ÚZEMNÍ PLÁN MĚSTA BRNA

Textová část Odůvodnění

Kapitola 18 Rozhodnutí o námitkách (včetně odůvodnění)

Svazek Nb34 *(s osobními údaji)*

Námítka číslo 1 (zákres)

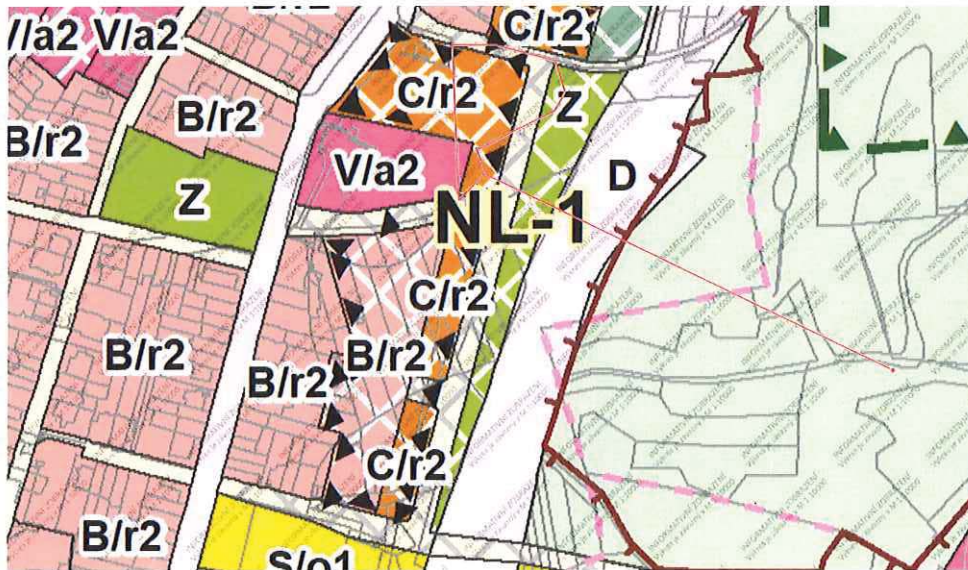
Jako vlastník pozemku parcelní číslo 522, Katastrální území Nový Lískovec 610283 podávám tímto námítku proti plánovanému vedení komunikace přes můj pozemek, čímž by došlo k jeho rozdělení na dvě části. Toto řešení by znehodnotilo můj pozemek a bránilo v jeho užívání.

Přípomínka	číslo:	1
------------	--------	---

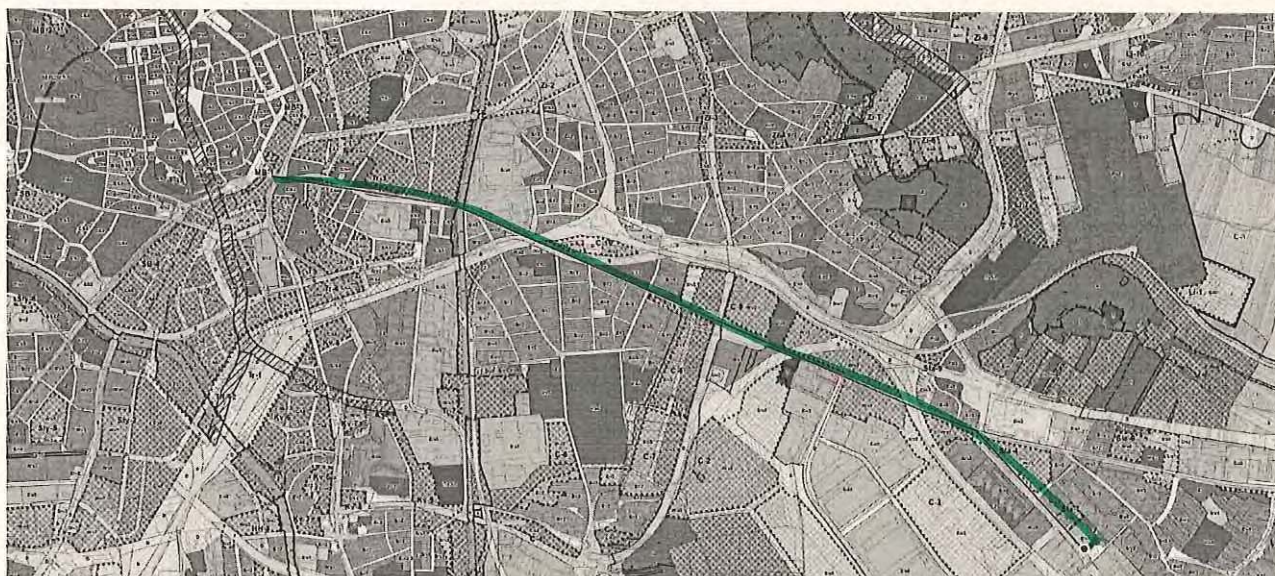
Navrhnete plochy pro kolejovou dopravu typu MHD (tramvaj, S BAhn, příměstský vlak) na trase vyznačené na mapě, případně protažené do Šlapanic. Navrhnete plochy pro kapacitní parkoviště P+R ve Slatině u zastávky této dráhy.

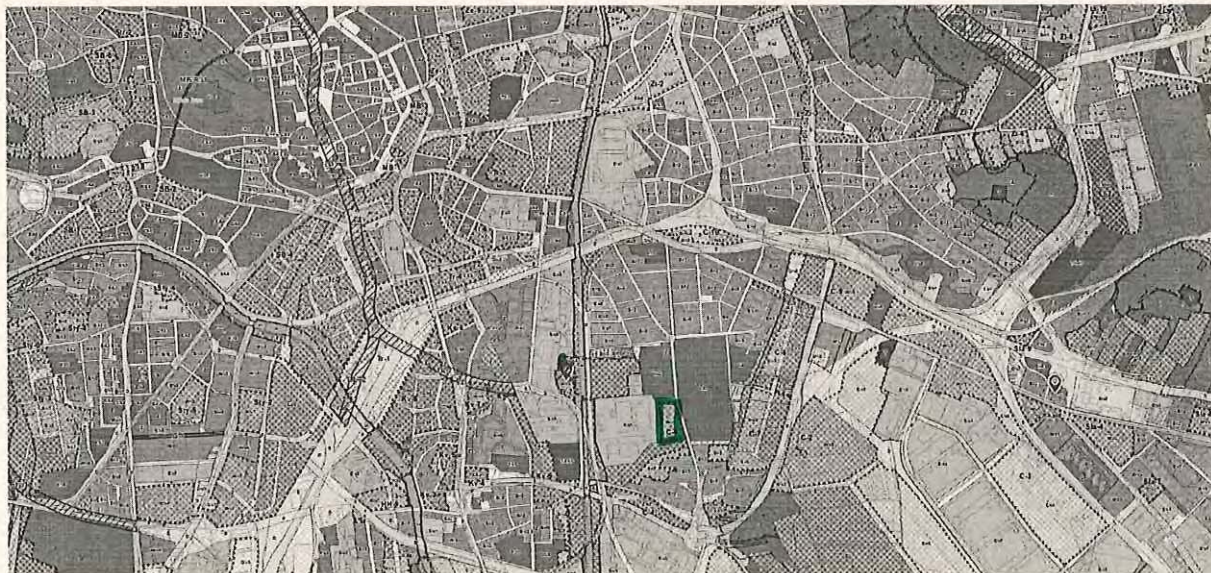
Plochu W/v3 změňte na plochu S - bazén, hřiště, kryté sportovní haly.

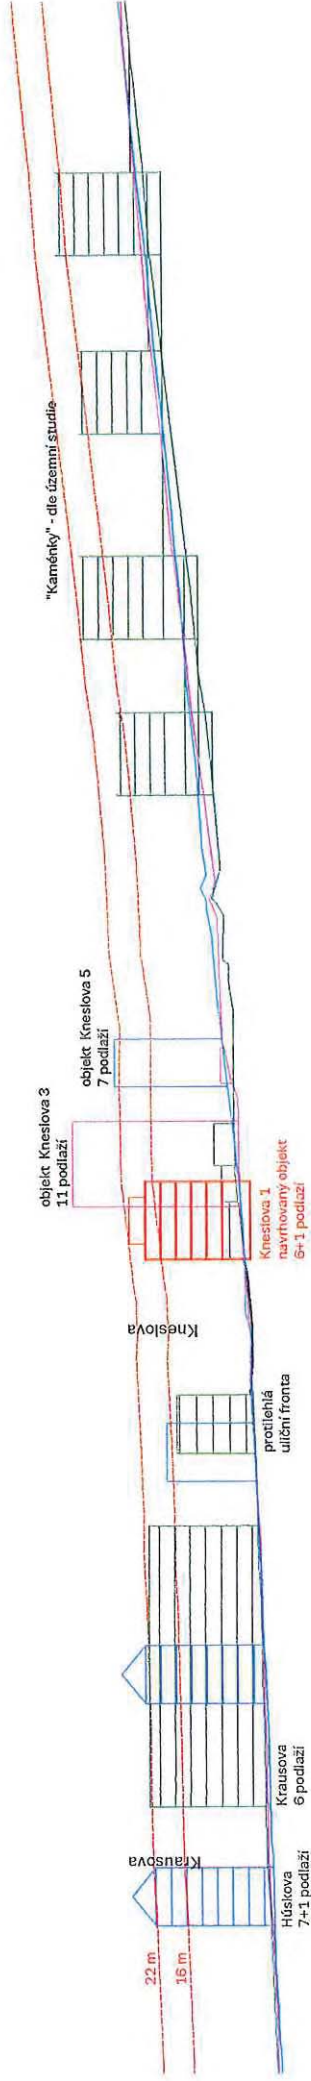
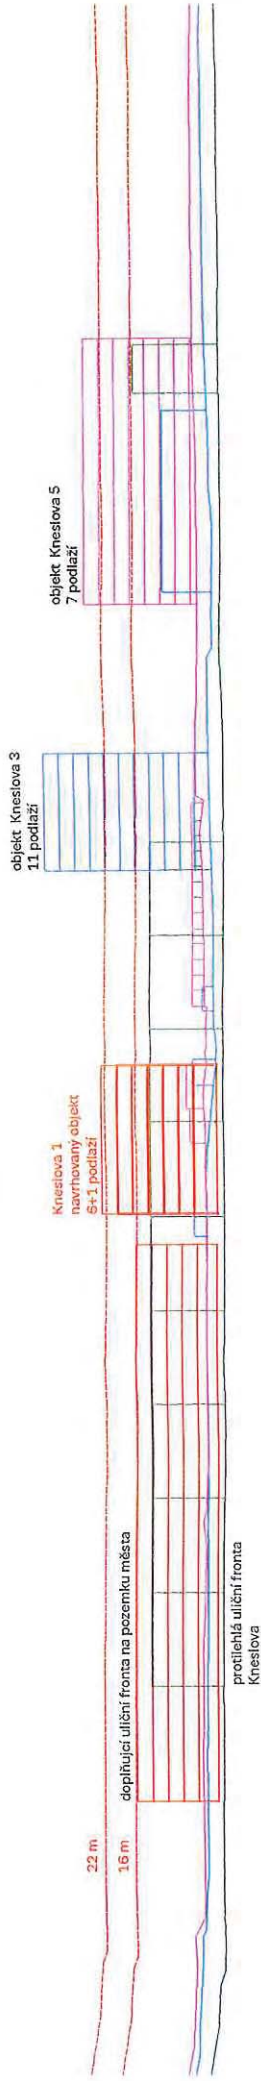
Navržená úroveň 3 tj. 6-16m je tedy v mnoha případech nižší než stávající stavby viz. přiložený výkres.

Stavební pozemek vymezený výše uvedenými parcelami se nachází přímo vedle jedenáctipodlažní obytné budovy výšky 32,5m po atiku. Hned za touto budovou je další bytová budova výšky 23m po římsu. Mezi budovami nacházejícími se v ozeleněných plochách jsou dostatečné odstupy. Charakter území umožňuje umístění solitérního objektu s vyšší podlažností, který může být akcentem na nároží nově založené uliční fronty.

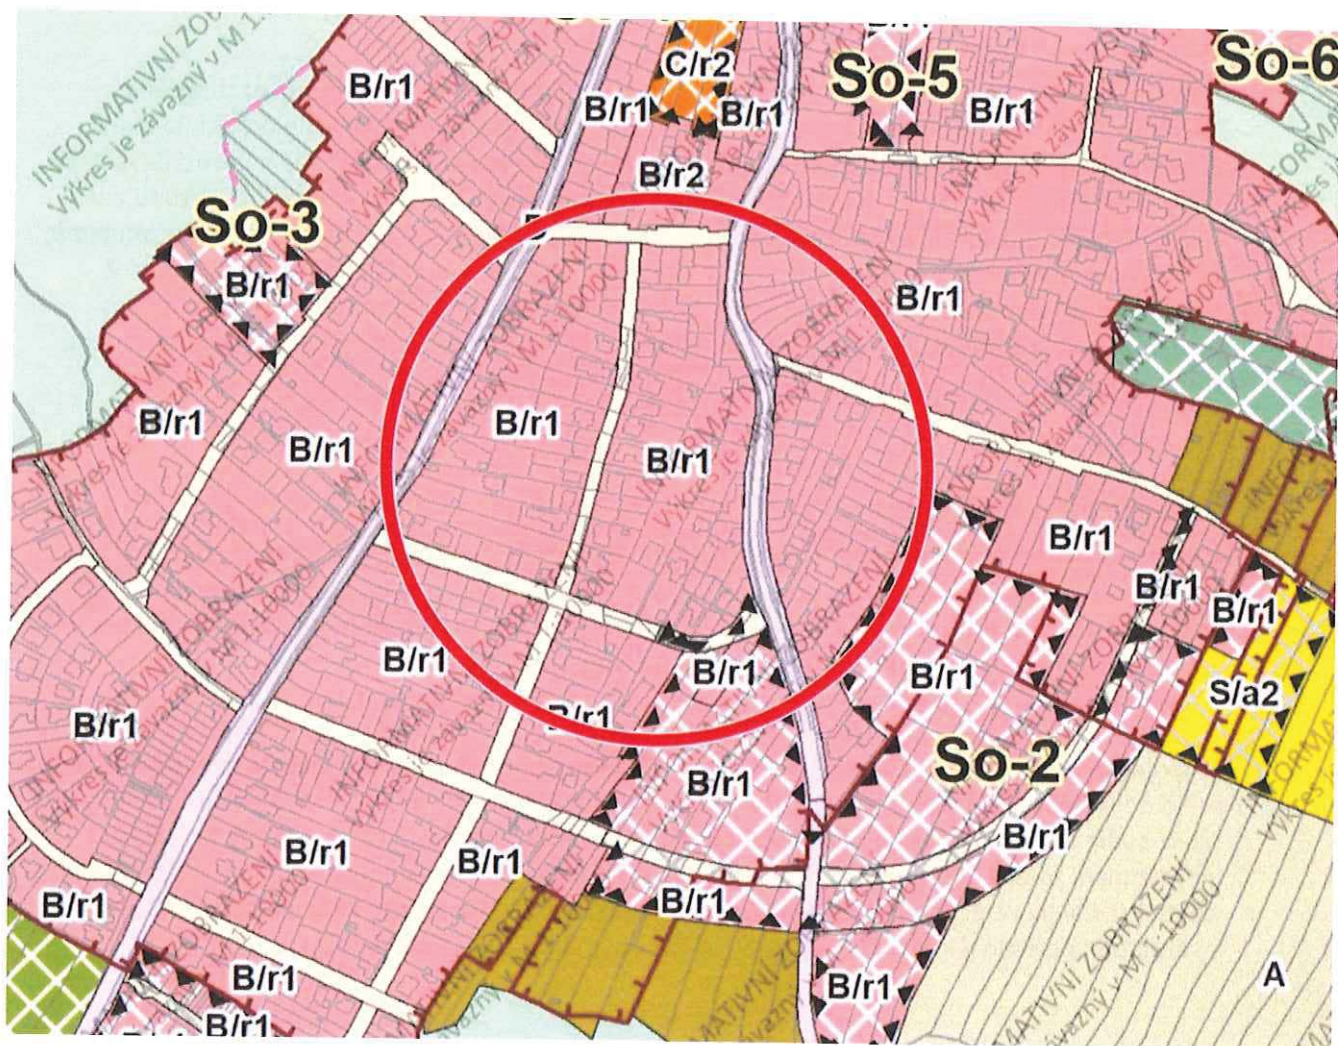
V centru Soběšic je zachovaná původní struktura obytné zástavby jako významný prvek identity původně příměstské obce. Tato struktura zástavby je definována jako významná hodnota území také v podkladech pro zpracování ÚPmB – viz. ÚAP 2016 – kapitola Hodnoty. Tyto hodnoty jsou v současnosti chráněny regulativy Územního plánu zóny Soběšice.

V minulosti opakovaně vznikaly záměry, které v Soběšicích navrhovaly zástavbu "v druhé řadě" a tím mělo dojít k narušení původní struktury zástavby v stabilizovaných plochách bydlení. Konkrétně v ploše bydlení vymezené ulicemi Zeiberlichova, Na Kovárně, Na klínku, Loučná byla předložena k projednání změna ÚPZ Soběšice – č. RP5/09, která měla za cíl zdeformovat regulace stabilizované obytné zástavby ve prospěch zástavby ve druhé řadě. Naštěstí Zastupitelstvo m. Brna tuto změnu v roce 2014 odmítlo a k realizaci zástavby uvnitř obytné plochy zatím nedošlo.

Hlavní výkres nového ÚPmB bude možné aplikovat v měřítku M 1 : 10 000, **podrobnost regulace se tedy významně sníží a rozvolní** oproti platnému ÚPmB (1994) v měřítku M 1: 5 000. Podle závazné přílohy Návrhu ÚPmB jeho **Textové části (podle textu na str. 64) je zástavba „v druhé řadě“ možná** jako podmíněně přípustná, ale podmínka přípustnosti je formulována velmi obecně, jednou větou. Tím je vytvořený prostor pro spekulativní výklad „podmíněnosti“ a toto považujeme za riziko a cestu, jak může nová zástavba postupně zdevastovat původní strukturu obytných ploch v centrální části Soběšic. Často zmiňovaná flexibilita Návrhu ÚPmB, v jeho Závazné části pouze obecná regulace a deklarovaný cíl „kompaktního města“ může jen podpořit další snahy o účelové přípustné vyhodnocení neurčité „podmíněnosti“.

Námítka číslo 1 (zákres)

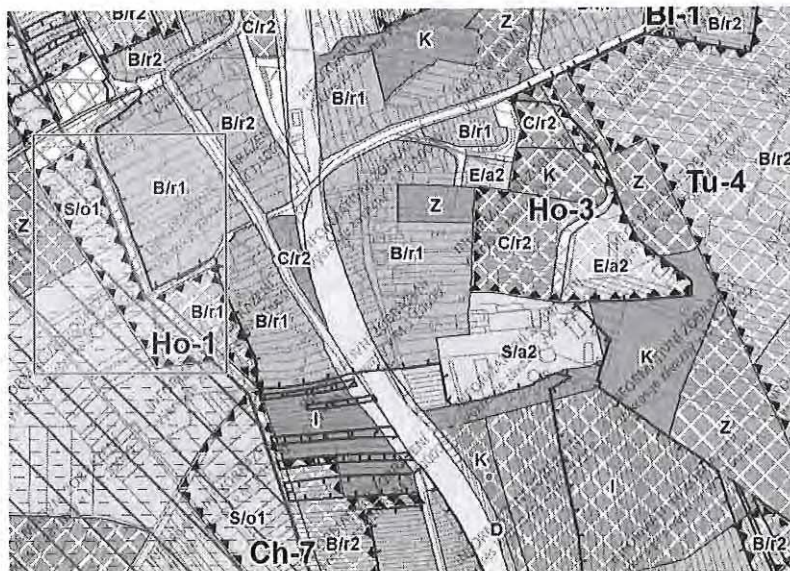
Dobrý den, jsem vlastníkem parcely č. 68 a také dotčené parcely 69 číslo LV 92, katastrální území Holásky. Chci vyjádřit naprostý nesouhlas se záměrem vybudovat pod zahradami rodinných domů (na ulici Na návsi - Holásky) areál/lokalitu pro sportovní využití na úkor zemědělské půdy. V Holáskách máme několik sportovišť včetně holaseckého hřiště. Další sportoviště je v lokalitě u potoka, v Brněnských Ivanovicích, v Tuřanech, u Olympie na druhé straně dálnice (vzdálenost cca 3 km) a prakticky celá městská část Komárov podél řeky, dále je velmi blízko sportovní areál v Chrlících. Navíc naše rodina vlastní několik generací na plánované lokalitě zemědělskou půdu, která je velmi kvalitní a doporučuji udělat její kontrolu kvality. Nejen, že nikdy nedovolíme prodej těchto polí, na kterých několik generací naší rodiny tvrdě pracovaly, jelikož se jedná o původní bažinatou oblast mokřadu s nadstandardně kvalitní zemědělskou půdou, které je na celé Jižní Moravě velmi málo a tímto způsobem zcela bez rozmyslu a proporcionálního uvažování měníte charakter našeho domova, jeden ze základních důvodů proč většina obyvatel na této straně ulice jsou aktivní zemědělci, právě proto, že máme v zahradě a pod zahradami kvalitní zemědělskou půdu, která nás mimo jiné v této době i živí. Na místo desítky let odkládané revitalizace holaseckých jezer plánujete opět nesmyslné sportoviště, na místě kam nepatří a nemá tam co dělat, jelikož je jich dostatek v okolí, tento záměr není naprosto ve veřejném zájmu, takže vyvlastnění nepřipadná v úvahu. Navrhují ponechání plochy zemědělské, na místo nových ploch pro sportoviště ve vyznačené oblasti. Chrání mě si to co nás živí a má mnohem vyšší přidanou hodnotu. Navíc výkup pozemků pro areál sportoviště je naprostá utopie a musí se jednat o nějaký skrytý záměr, jinak by tahle hloupost nikdy někoho nenapadla. Sjednejte nápravu a vraťte prosím na místo žluté sportovní plochy, zpět vřácnu plochu zemědělskou.

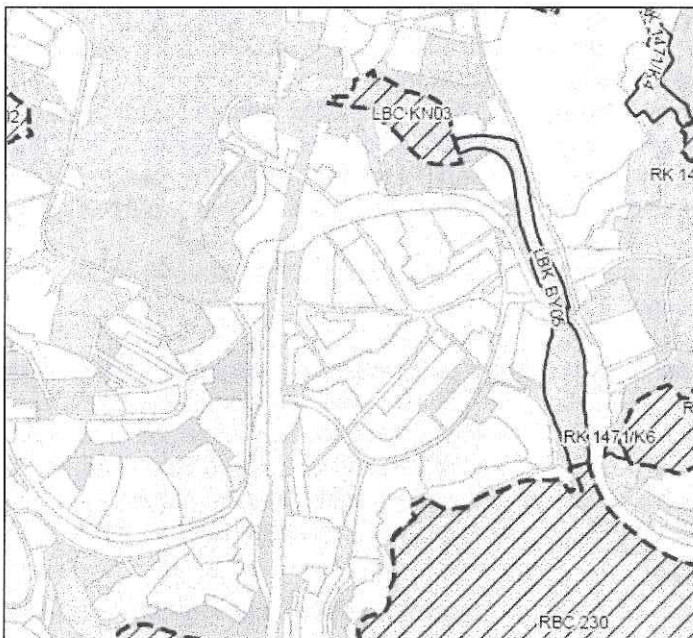
Funkční ÚSES má být spojitým systémem, což v mnoha případech není dodrženo. Metodika sice předpokládá možnosti určitého přerušení, ale v mnoha případech je vymezení určitých skladebných částí nadbytečné někdy chybějící. Jedním z více příkladů je např. biocentrum LBC RE01 bez návaznosti, odůvodněna lokalizace není a bez této návaznosti nemůže být ani do budoucna funkční.

Opačným příkladem je absence navázání RBK vyšších hydrických řad Svratky RK 1473 (dle ZÚR JmK), kde je již nevhodně zakončen biokoridor lokální úrovně, ovšem bez kontinuity s přehradní nádrží. Zde lze upozornit i na nesprávnost vymezení v ZÚR JmK a na rozpor s metodikou ÚSES.

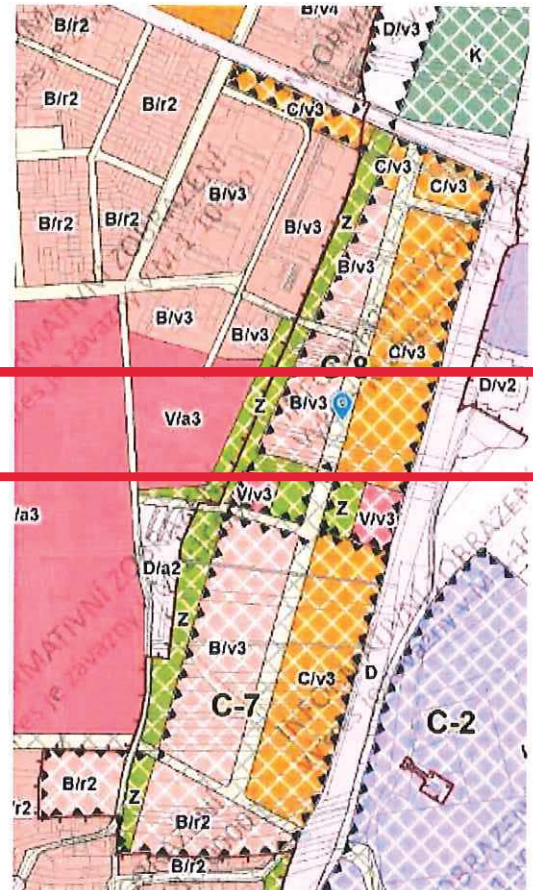
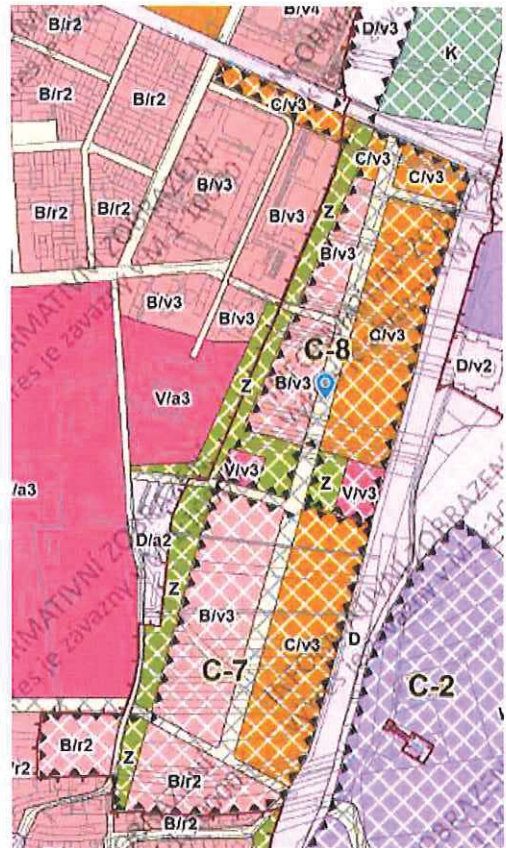
- U obou rozvojových lokalit doplnit jednoznačnou podmínku pohodlného a rychlého napojení:
 - IAD z ulic Černovické (VMO) a Olomoucké,
 - na kapacitní veřejnou dopravu tak, aby se předešlo negativním dopadům vzniklé dopravy na Černovice.
- Doplníte podmínku výstavby vybudováním kmenové kanalizační stoky.
- Do rozvojových ploch zahrňte i plochu D/a2 při léčebně a změňte ji na plochu smíšenou. Má do budoucna potenciál přestavby a propojení cizorodých ploch.
- Vymezte veřejné prostranství.

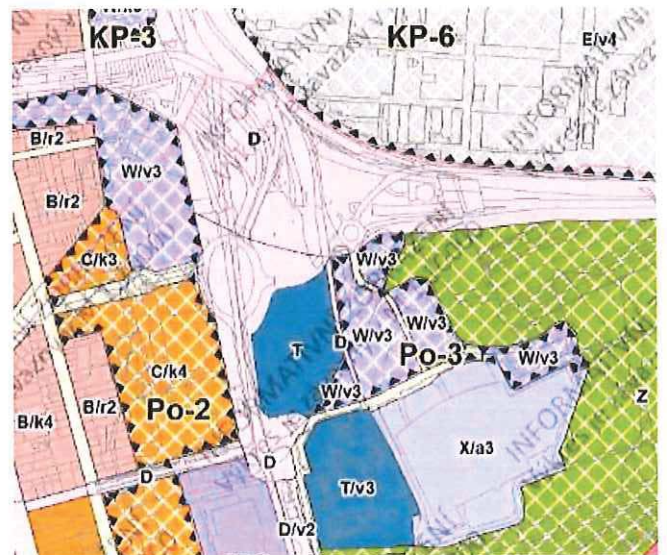
- Prověřte změnu ploch na smíšené obytné, s důrazem zejména na doplnění bydlení. Vzhledem ke komplikovaným okolnostem (blízká teplárna, mimoúrovňové křížení, nestabilní svah) případně i na úkor zeleně. V případě zeleně (v tomto konkrétním případě) klást důraz na kvalitu a efektivitu spíše než na plochu. Zn. Město krátkých vzdáleností.
- Další argumentaci viz v Bohunice - Kampus.

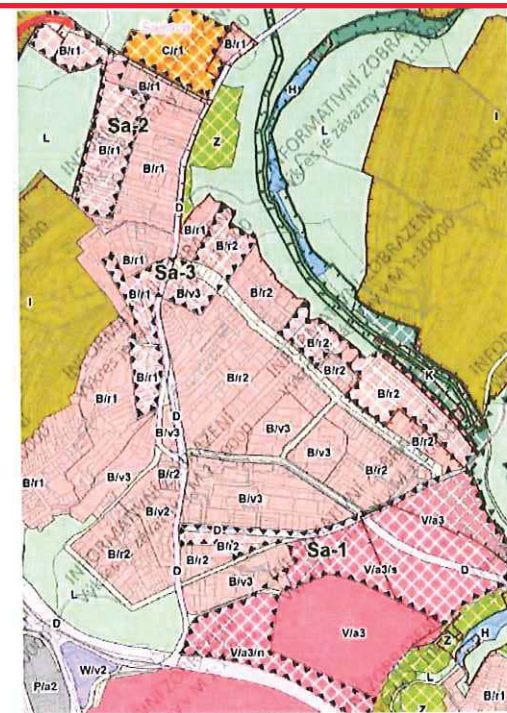
- Plochy pro bydlení podmínit kapacitní veřejnou dopravou.
- Rozvojovou lokalitu Sa-1 doplnit plochou smíšenou (C), ideálně podél navržené ulice na Lesnou.
- Monofunkční plocha (V) je nežádoucí. Škola by neměla být na kraji obce. Ani seskupení školy a dalších funkcí veřejné vybavenosti.

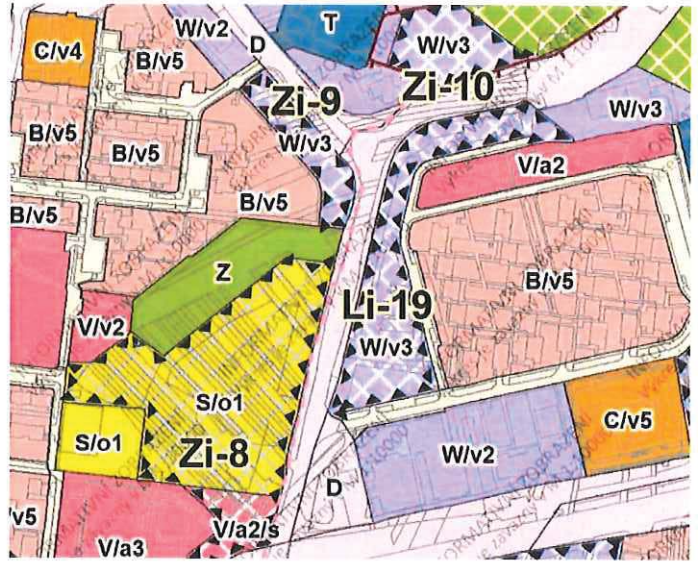
- Rozšířit rozvojovou lokalitu směrem na jih a jihovýchod - plocha není stabilizovaná. Ideálně podmínit územní studií na celou navrhovanou plochu, také ve vztahu na Zi-8.

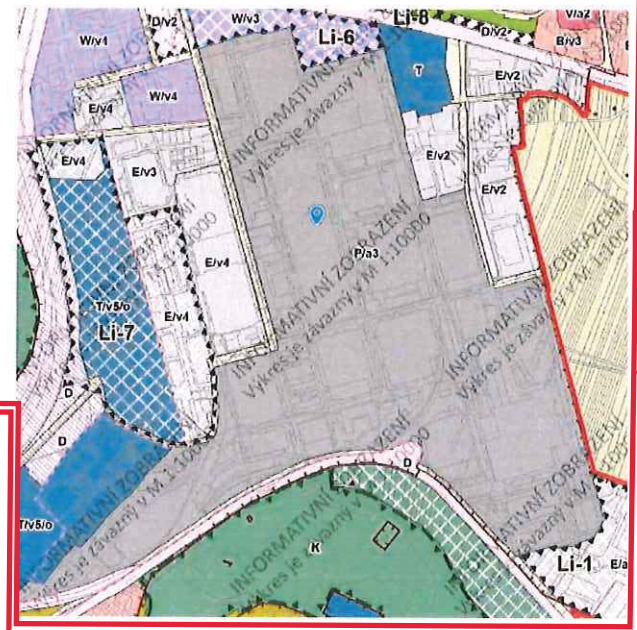
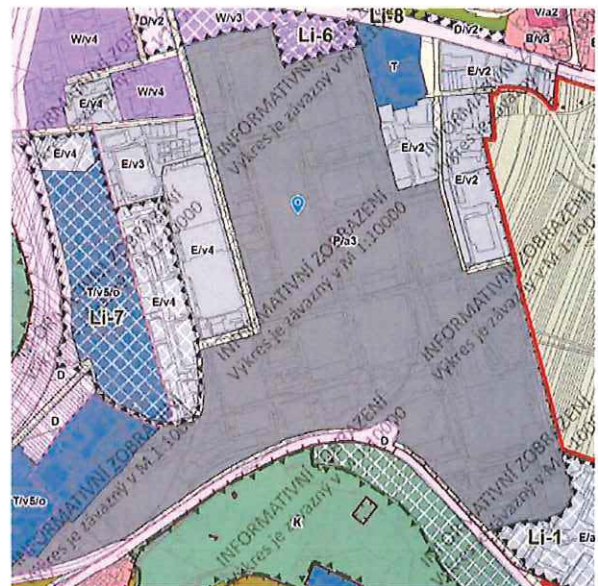
- Plocha mezi ulicemi Trnkovou a Jedovnickou, zbytky Zetoru a spalovnou není stabilizovaná.
- Navrhujeme doplnit zcela novou rozvojovou lokalitu od Novolíšeňské po Stránskou skálu, do ní významné plochy smíšené (C) čili i s funkcí obytnou. Nutnost předejít monofunkční průmyslové zóně. Stránská skála dává místu potenciál polyfunkční ne zóny, ale čtvrti.
- Doplnit podmínku vypracování územní studie.
- Doplnit dopravní propojení Líšeň (obnovená tram. trať) – Stránská skála. Po dalším útlumu výroby v Zetoru, který je nevyhnutelný, by tato perspektivní cesta východ-západ mohla být obnovena.

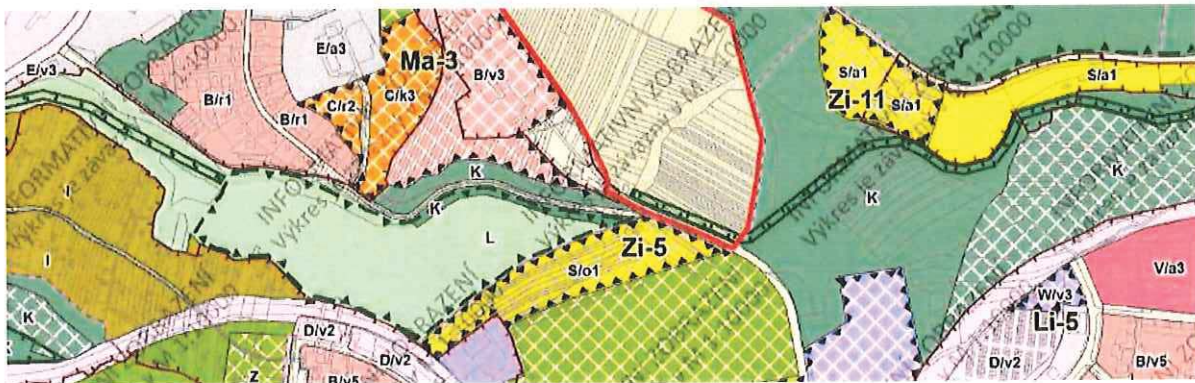
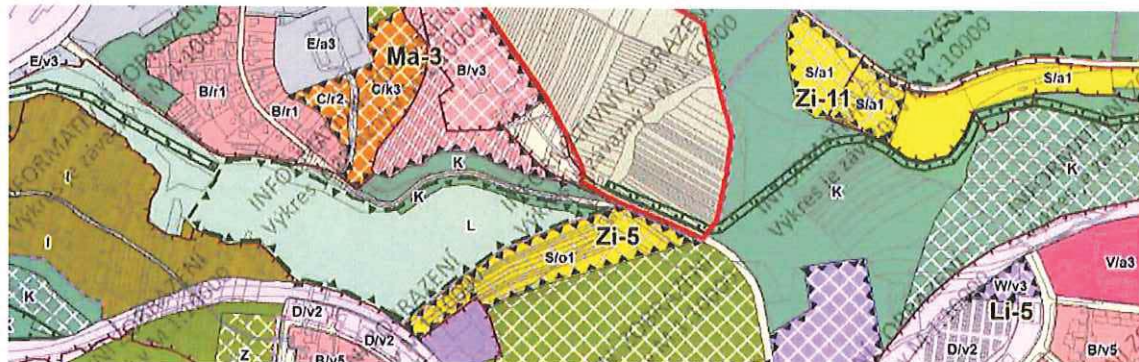
- V úseku Maloměřice - Líšeň vede cyklostezka pod Hády. Jde o turisticky příjemnou trasu, ale pro cyklo dopravu je mnohem vhodnější směr z křižovatky Jarní-Zimní po silničce ke křižovatce Pod Hády-Jedovnická. Požadujeme její zahrnutí do ÚPmB.
